DICTAMEN PERICIAL EN RELACIÓN A LAS DEFICIENCIAS EXISTENTES EN EL EDIFICIO PLURIFAMILIAR ENTRE MEDIANERAS SITUADO EN LA CALLE _____, 89 DE BARCELONA.

Procedimiento Ordinario 701/2006. Juzgado 1ª Inst. 29. Barcelona.

D I C T A M E N P E R I C I A L

Foto 10.- Fisura en revestimiento de yeso de techo.

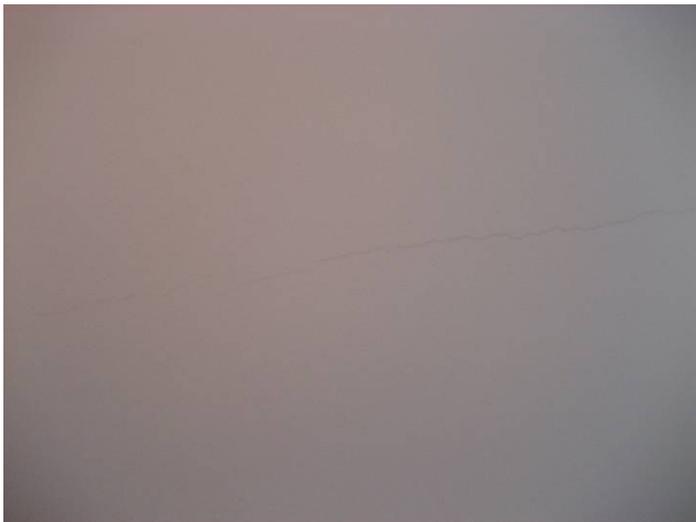
En los techos del salón y alguna habitación, si se mira con mucho detenimiento, pueden observarse como unos pelos que aparentan ser micro fisuras. En la foto 10 de la página 23 se muestra lo difícil de percibir que son.

La actuación de reparación de las fisuras existentes en los revestimientos de las viviendas debe consistir en el repicado de toda la longitud de la fisura en un ancho de unos 10 cms. A continuación deberá revestirse con el mismo material de acabado siendo éste de alta calidad (para asegurar una buena unión yeso nuevo-yeso existente) incorporando malla de refuerzo intermedia. Finalmente se pintarán los paramentos intervenidos.
